COMUNE DI VENAROTTA (AP)

Intervento realizzazione del nuovo plesso scolastico mediante demolizione/ricostruzione e contestuale nuova costruzione della Scuola in Via Valerio Valentini Rosa Galati Materna Comunale nel Comune di Venarotta (AP).

VERIFICA DEL PROGETTO ESECUTIVO
(ex art. 26 D.Lgs. 50/2016)

Rapporto Finale
CV1067.E - RF

A07- PLANIMETRIA GENERALE

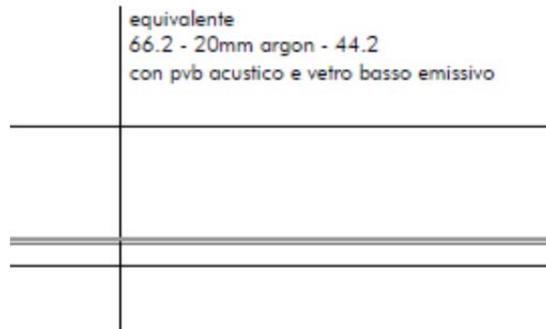
- c) Inserire distanza fra edificio F ed Edificio scolastico di nuova realizzazione. Analogamente inserire distanze fra nuovo collegamento coperto e gli edifici prospicienti.

RISPOSTA: sono stati inseriti i dati richiesti.

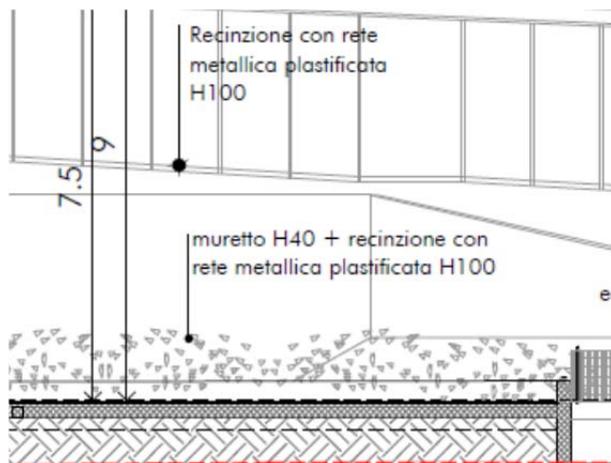
h) Controllare la posizione della distinta *muretto h40 + recinzione*. Si veda immagine sottostante

RISPOSTA: il disegno è stato corretto.

A08 PIANTA PIANO TERRA

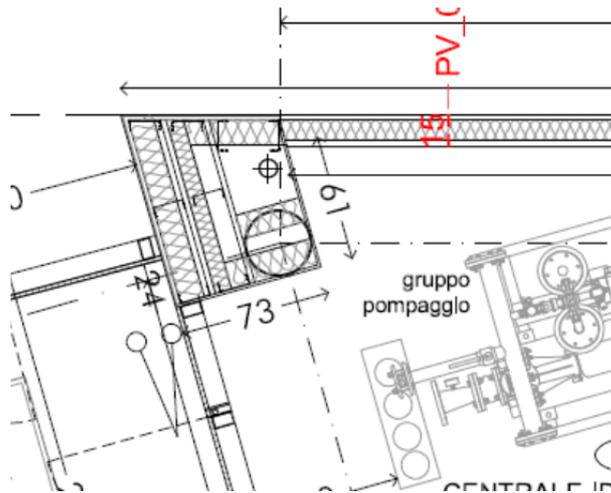
a) Nel pilastro sono rappresentati gli isolanti della muratura. Si veda immagine sottostante.

RISPOSTA: Si tratta di un errore grafico. È stato corretto.

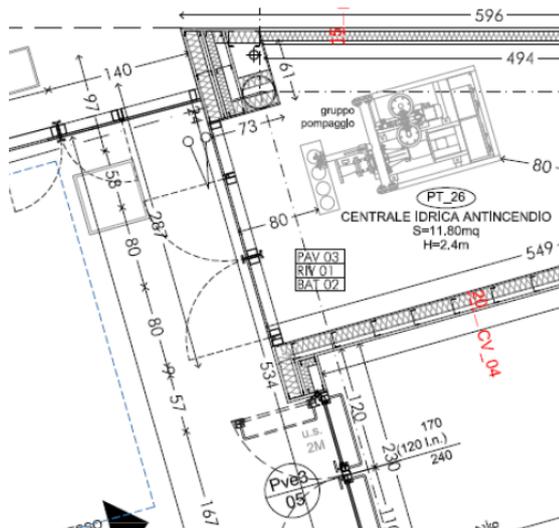
c) Inserire codice identificativo per la porta della Centrale Idrica. Di seguito immagine esplicativa.

RISPOSTA: è stata inserita apposita nomenclatura e i dettagli sono all'interno dell'elaborato delle opere in ferro.

Oss.8

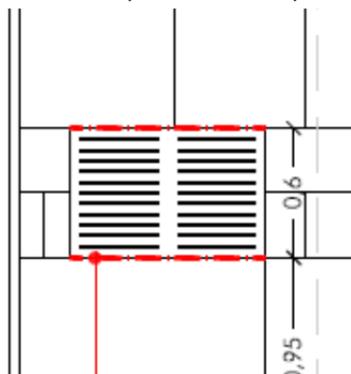
- a) Lo schema contenente l'indicazione del simbolo per la partenza della posa in opera del rivestimento pareti esterne sarebbe utile fosse presente solo nelle tavole ove contenuti i prospetti con tale simbologia.

RISPOSTA: sono stati rimossi i simboli non necessari

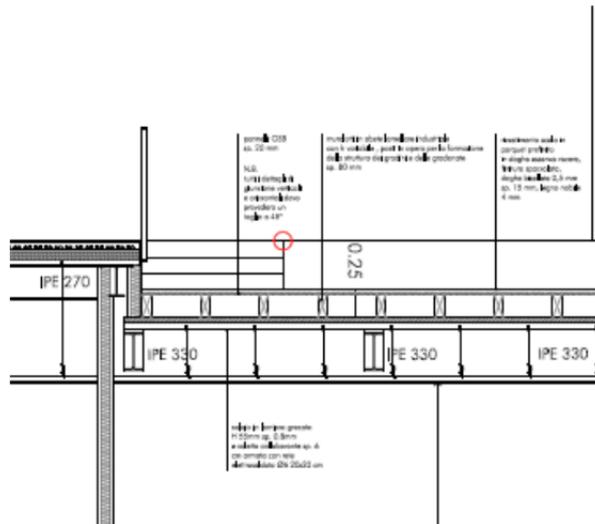
- d) Inserire altezze parapetti, ove presenti

RISPOSTA: Sono stati inseriti i dati richiesti.

A12 PROSPETTI E SEZIONI prospetto sud ovest, sezione EE'

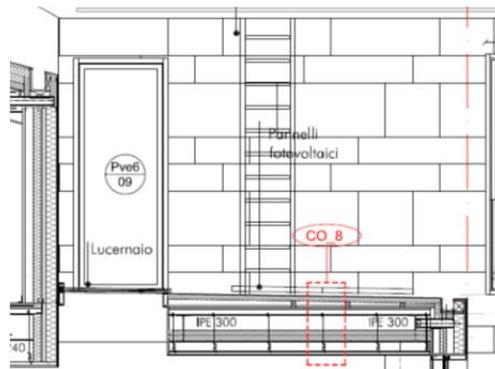
Oss.9 Come si evince dalla immagine sottostante le scritte relative ai pannelli fotovoltaici e al lucernaio non sembrano non essere collocate ove necessario

RISPOSTA: le didascalie sono state riposizionate in modo da rendere più semplice la corretta lettura.

A14 PROSPETTI E SEZIONI prospetto sud est, sezione BB'

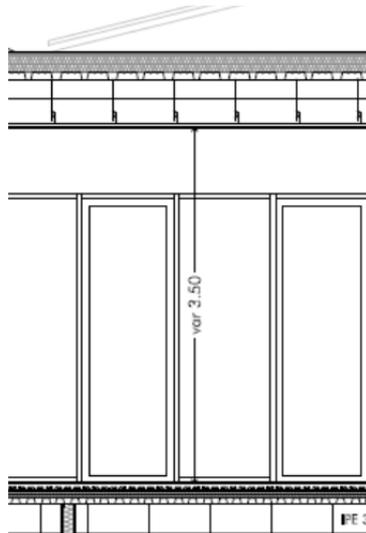
Oss.11 Nella sezione B-B' inserire l'albero previsto nella corte.

RISPOSTA: La scelta di non inserire l'albero è legata ad una migliore leggibilità della facciata retrostante.

A22 STRALCI SEZIONI CARATTERISTICHE

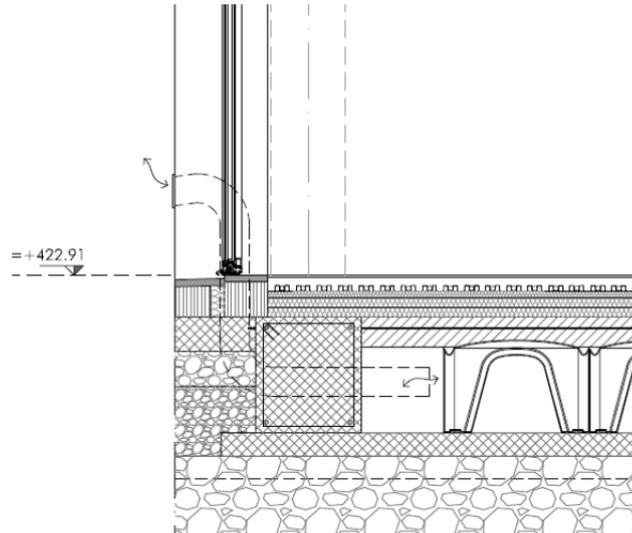
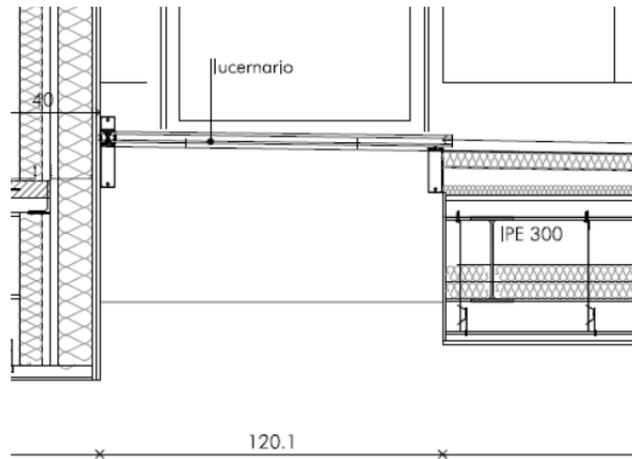
dell'edificio. Inoltre, si evidenziano possibili ponti termici di rilevante importanza, a titolo esemplificativo si riportano:

- attacco facciata continua e solaio copertura, interpiano e solaio terra.

- attacco lucernario e solaio di copertura

RISPOSTA: Gli elaborati sono stati oggetto di approfondimenti e scese di scala. Sono state aggiunte le informazioni necessarie alla cantierizzazione e alla comprensione tecnica e dimensionale, oltre che eseguiti ragionamenti ulteriori su eventuali ponti termici.

Oss.13

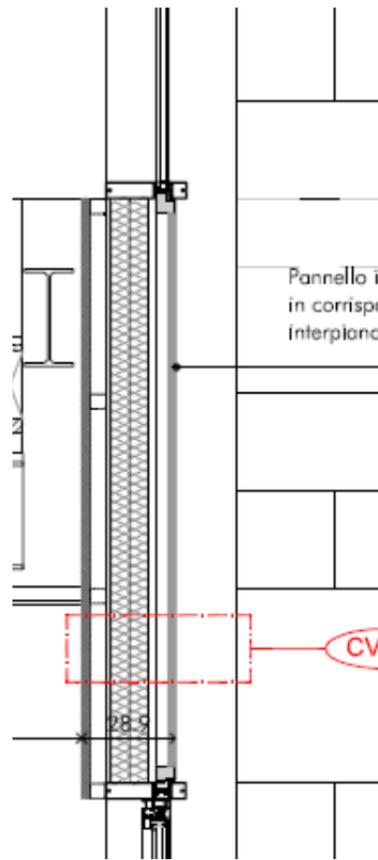
- a) Non è facilmente riscontrabile il sistema di ancoraggio previsto per il pannello in alluminio interpiano. Si riporta immagine sottostante esemplificativa.

RISPOSTA: il disegno è stato dettagliato in modo più esaustivo. In ogni caso il pannello opaco viene fissato nelle sedi della facciata continua che normalmente accolgono la vetrata.

Oss.17 DSC 3:

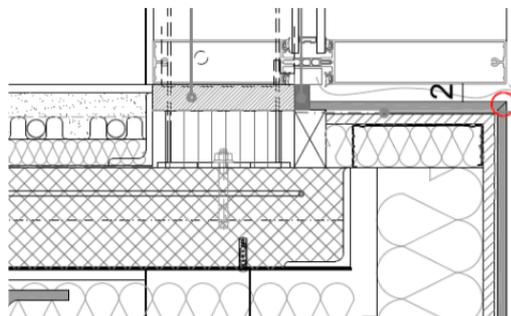
- a) indicare il materiale previsto sotto soglia e indicare caratteristiche fissaggio (vite, barra filettata, etc). Si veda immagine sottostante.

RISPOSTA: i dettagli costruttivi sono stati integralmente rivisti e maggiormente dettagliati.

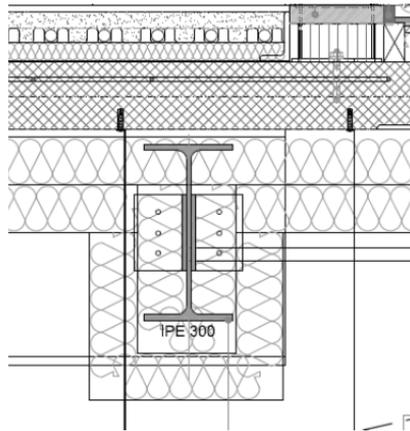
- b) Verificare la corretta rappresentazione dell'isolante in corrispondenza dell'IPE 300. Si veda immagine sottostante.

RISPOSTA: La rappresentazione è corretta poiché l'isolante gira intorno alla trave impedendo che essa costituisca ponte termico.

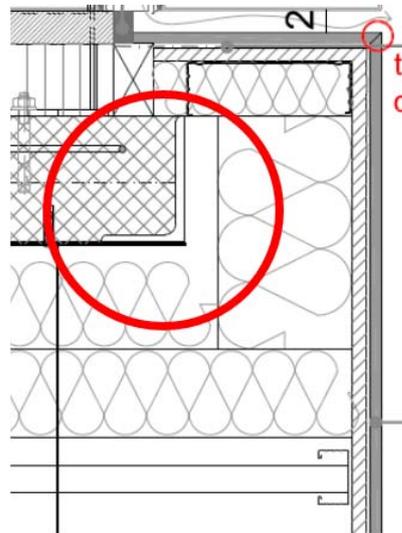
- c) Indicare materiale isolante utilizzato per intradosso solaio e verificare la correttezza di rappresentazione. Indicare inoltre materiale della *L angolare* evidenziata nella immagine di seguito riportata.

RISPOSTA: i dettagli costruttivi sono stati integralmente rivisti e maggiormente dettagliati.

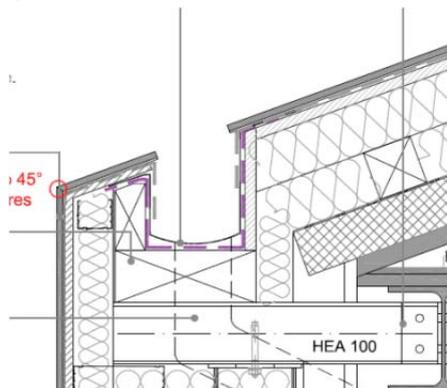
NC.21 DSC 7: L'attacco fra rivestimento e scossalina in alluminio non è chiaro. Non è previsto un rompigoocia per le parti in gres. Non sono indicati tutti i materiali (si veda elemento laterale alla scossalina). Di seguito si riporta immagine esemplificativa.

RISPOSTA: Riteniamo che tale indicazione non sia da ritenersi una non conformità e che il dettaglio sia ben eseguito. Tuttavia sono state migliorate diciture e descrizioni. Il rompigoocia non è necessario perché la scossalina in alluminio, fissata al pannello di OSB, viene successivamente impermeabilizzata tramite membrana poliureica. Quest'ultima è sottostante al gres che sborda leggermente verso la gronda e funge da rompigoocia.

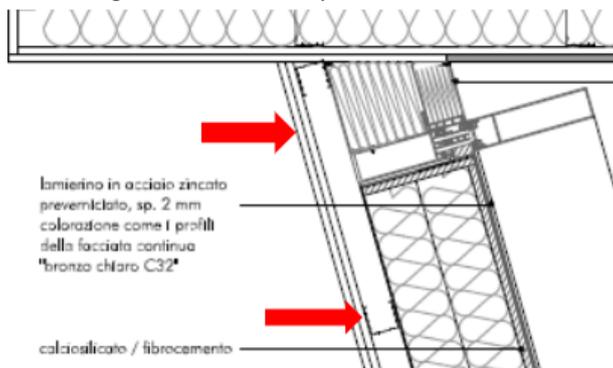
Oss.18 DSC 8: Il dettaglio riporta erroneamente l'indicazione relativa alla facciata continua. Inoltre è necessario indicare tutti gli elementi costituenti la parete ed inserire codice tipologia. Nella foto di seguito riportata si riporta evidenziazione degli elementi da esplicitare.

RISPOSTA: il dettaglio è stato inserito tra i dettagli riguardanti la Facciata Continua nell'elab. A17. Sono stati inseriti tutte le specifiche richieste.

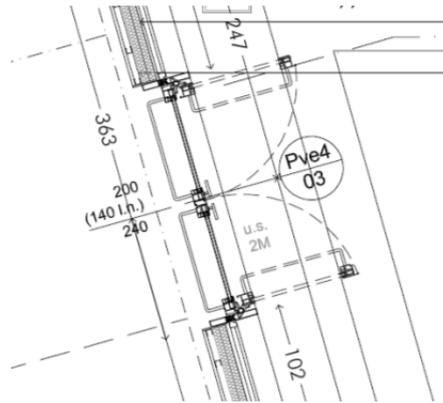
NC.22 Fornire dettaglio costruttivo relativo alla parete con rivestimento in gres. Gli schemi riportati in relazione non risultano esaustivi. Indicare tutti gli elementi componenti la stratigrafia (rivestimento, colla, ancoraggio, etc)

RISPOSTA: abbiamo indicato in maniera più ricca le specifiche tecniche nei Dettagli Costruttivi Architettonici Elab. A26, DETT.03 e DETT.04.

A27 ABACO INFISSI

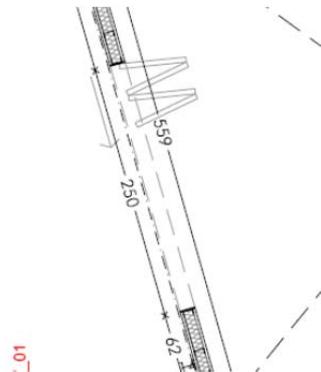
NC.23 Manca in abaco la portafinestre con codice Pve4 presente a piano terra nella corte. Di seguito immagine esemplificativa.

RISPOSTA: sono stati rivisti i codici in planimetria, in modo da avere piena corrispondenza tra abaco infissi e planimetrie.

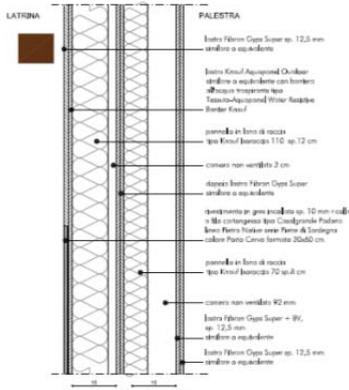
NC.27 Per la doppia lastra Fibran Gyps Super non viene inserita la parola *tipo o similare ed equivalente* a comprova della indicazione del materiale solo ai fini di specifiche tecniche.

RISPOSTA: sono stati inseriti i dati richiesti.

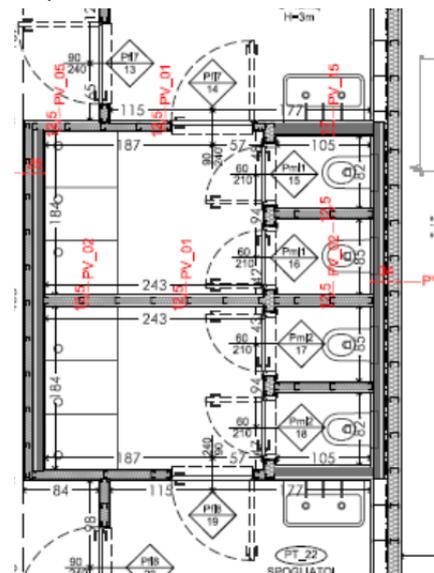
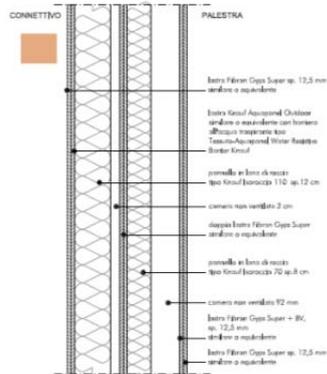
NC.29 Le stratigrafie PV09 e PV10 non corrispondono per elementi costituenti e dimensioni alle pareti indicate nella tavola del piano terra. Si veda immagine di confronto sotto riportata.

RISPOSTA: le due tipologie di partizioni si riferiscono infatti alle pareti d'angolo in basso a destra della palestra al Piano Primo.

A29 STRATIGRAFIE ORIZZONTALI

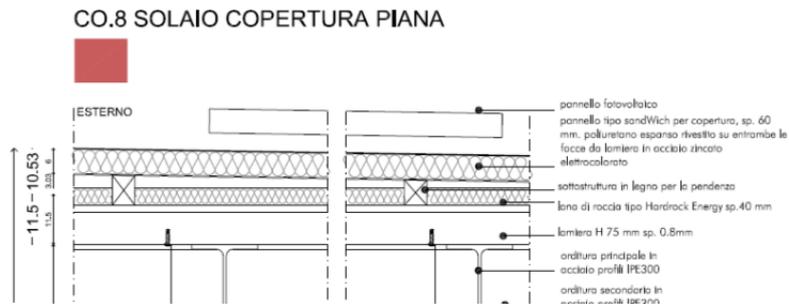
a) I colori utilizzati per identificare le diverse tipologie di solai non sembrano essere tutti presenti negli schemi di riepilogo a colori.

RISPOSTA: la stratigrafia che non compare negli schemi riepilogativi è la CO.7 – stratigrafia solaio di copertura a falda, visto che tra gli schemi non compare la planimetria della copertura

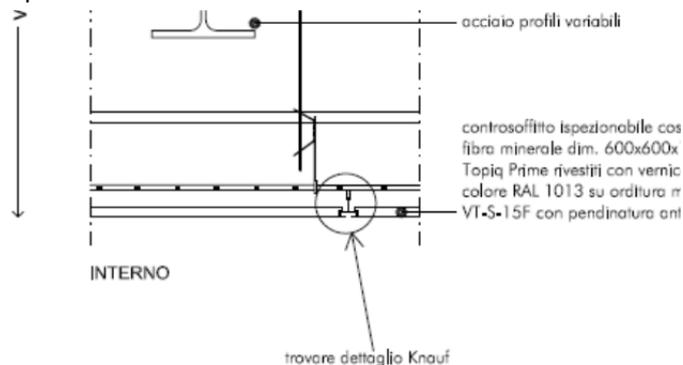
NC.31 Non è ammissibile la rappresentazione dei pannelli fotovoltaici. Inoltre la struttura dei pannelli fissata sui pannelli isolanti deve prevedere una posa in opera adeguata. Come si evince dalla foto sotto riportata manca indicazione del tipo di isolante termico previsto.

RISPOSTA: La corretta rappresentazione e il dettaglio di ancoraggio dell'impianto fotovoltaico è ora riscontrabile nell'elaborato dedicato (Elab. IE04). Il dettaglio è stato rivisto.

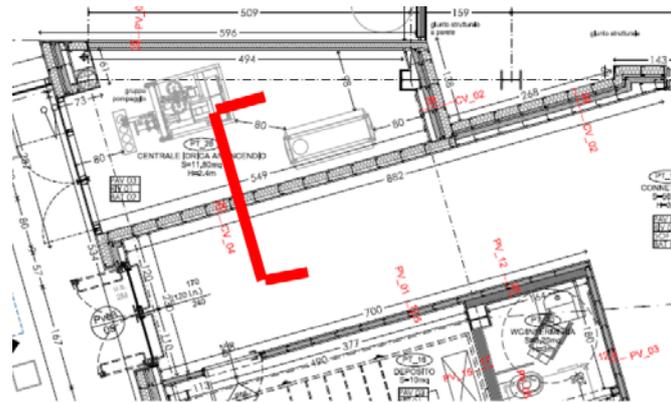
NC.36 E' necessario che i grafici siano adeguatamente quotati per verificare i contenuti del documento economico. Inoltre, bisogna avere sempre chiara rispondenza fra la documentazione economica e i grafici. Di seguito si riportano alcune delle incongruenze riscontrate a mero titolo esemplificativo.

RISPOSTA: i grafici sono stati integrati con nuove quote dimensionali e nuove indicazioni. Inoltre, per ogni singola categoria del CME vengono indicati i riferimenti agli Elaborati specifici, in cui vengono rappresentate le lavorazioni che compongono la categoria stessa. In questo modo si verifica la rispondenza tra Computo e quantità individuabili negli elaborati grafici quotati.

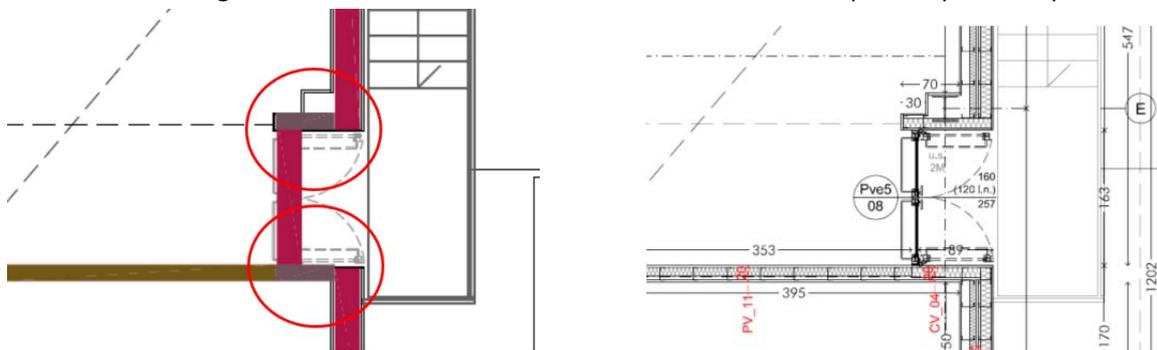
Verificare anche i dati riportati per il piano secondo. La parete con codice CV04 è riportata solo ove evidenziato nella immagine sottostante. Le dimensioni sono deducibili dalla pianta quotata riportata.

RISPOSTA: $(0,70 \times 4,97) + (0,70 \times 4,37)$, la quantità è stata corretta nel Computo

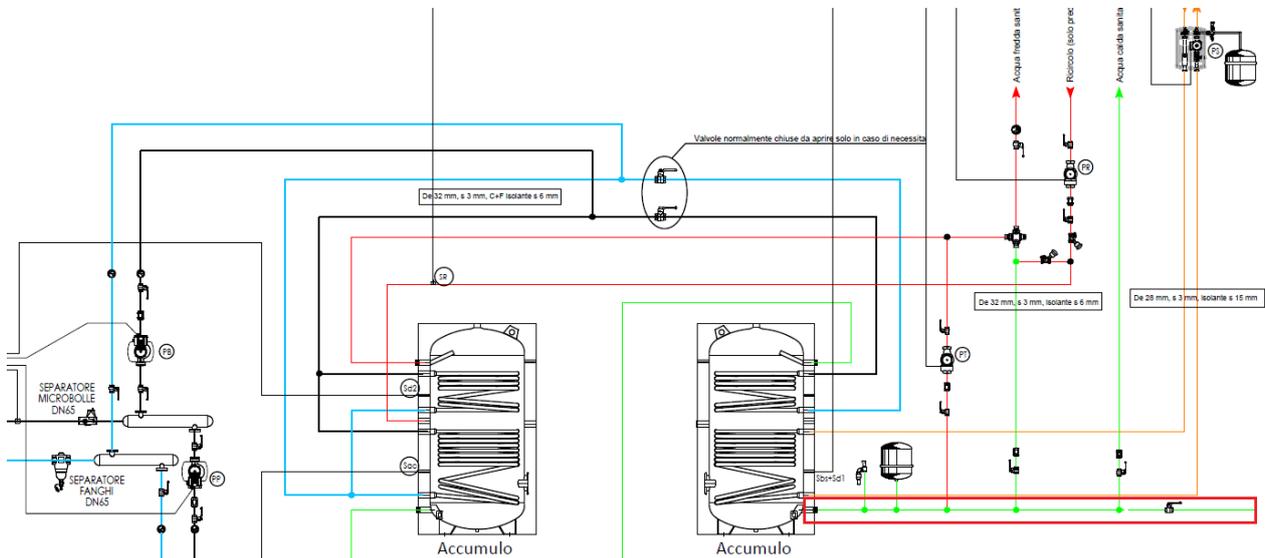
Oss.6 Integrare nella tavola *191218-VEN-elab IF01-scarichi pt* le ubicazioni dei pozzetti di ispezione al piede di ogni colonna di scarico, specificandone le quote di allaccio.

RISPOSTA: Sono state inserite le quote di allaccio degli scarichi.

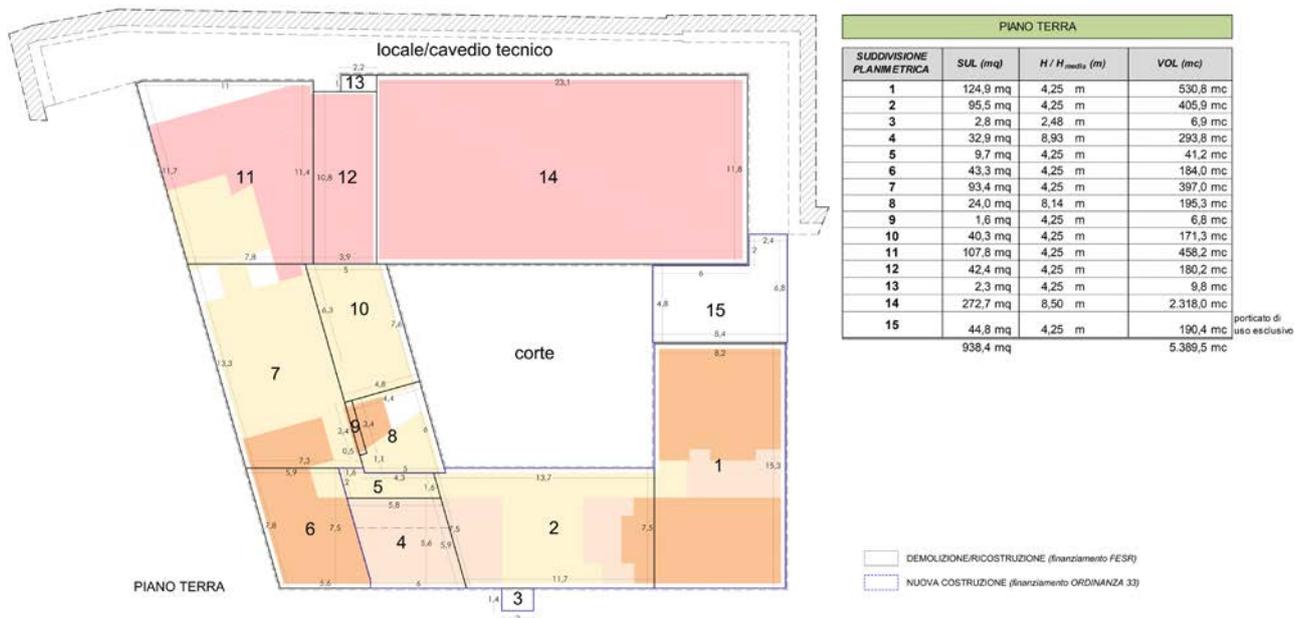
In merito alla **Oss 1 lett. a)** per opportuna chiarezza, lo schema previsto al par. 3- *RIEPILOGO DELLE QUANTITA', CALCOLO DEI VOLUMI E DELLE SUPERFICI* dovrebbe almeno riportare una numerazione che identifichi gli edifici con indicazione delle funzioni previste in ogni fabbricato.

RISPOSTA: L'obiettivo del calcolo di Volumi e Superfici è quello di individuare una serie di dati di progetto quali volumi di progetto, SUL, volumi demoliti, volumi in ampliamento. I numeri indicati nel riepilogo servono a identificare geometricamente Volumi e Superfici per effettuare il calcolo dei dati sopracitati.

L'indicazione delle funzioni, invece, è ben specificata nelle planimetrie di progetto presenti a pag. 24 della Relazione Illustrativa (schemi funzionali).

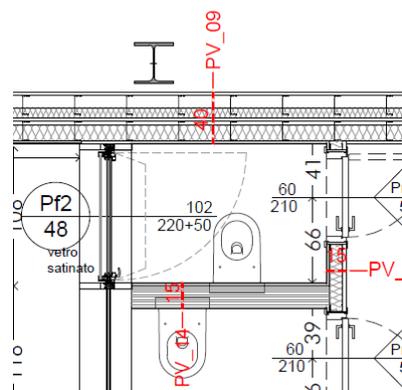
barriere architettoniche. Infatti, come si evince nell'immagine sotto riportata, il telaio fisso sembrerebbe posto sopra al piano di calpestio, tale da creare, di fatto, una barriera. Appare perciò necessario adeguare la soluzione adottata.

RISPOSTA: il dettaglio riportato corrisponde a una sezione verticale di un infisso apribile verso l'esterno con una parte fissa di circa 20 mm. Il dettaglio della soglia è stato lievemente sollevato di 20 mm (e non di 50 come solitamente), come buona norma impone, rispetto alla pavimentazione esterna, proprio per evitare la barriera. Potremmo anche metterlo a filo esterno, ovviamente esponendoci a rischi maggiori di tenuta all'acqua. C'è da dire che i due dislivelli non sono sullo stesso filo per cui potrebbero anche essere facilmente superabili. Attendiamo una risposta da parte vostra nel rapporto finale di verifica per modificare eventualmente l'elaborato.

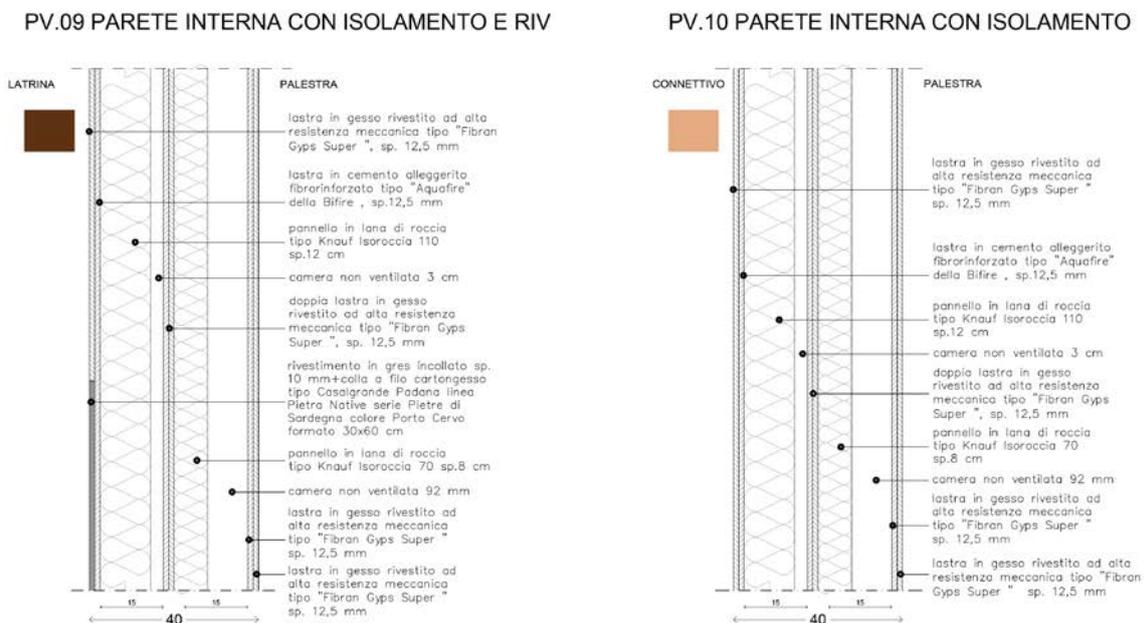
In merito alla **NC.29** si dà atto dei chiarimenti forniti dai progettisti, ma si segnala, tuttavia, che la parete PV.09 nell'elaborato *200402-VEN-elab A28-stratigrafie verticali_rev.01.pdf* è prevista confinante fra Connettivo e Palestra difformemente a quanto si evince in pianta. La parete risulta infatti confinante fra Palestra e wc. Si riporta sotto immagine esemplificativa.

RISPOSTA: Forse è stato mal compreso l'elaborato di cui riportiamo uno stralcio. Non si evince la mancata corrispondenza con la pianta soprariportata. La parete PV09 divide latrina (locale wc) e palestra, la PV10 divide connettivo e palestra. C'è corrispondenza con la pianta.
